改善箇所説明図

基準不適合箇所
エンジン コントロール
ユニット (DME)

図：左ハンドル車

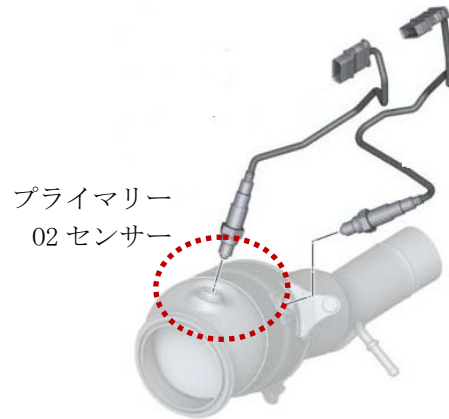
エンジン コントロール ユニットのソフトウェアにおいて、プライマリーO2 センサーの不具合を検知する OBD 機能が設定されていない。そのため、プライマリーO2 センサーに不具合があった場合、警告灯が点灯しない。

全車両、エンジン コントロール ユニットのソフトウェアを書き換える。
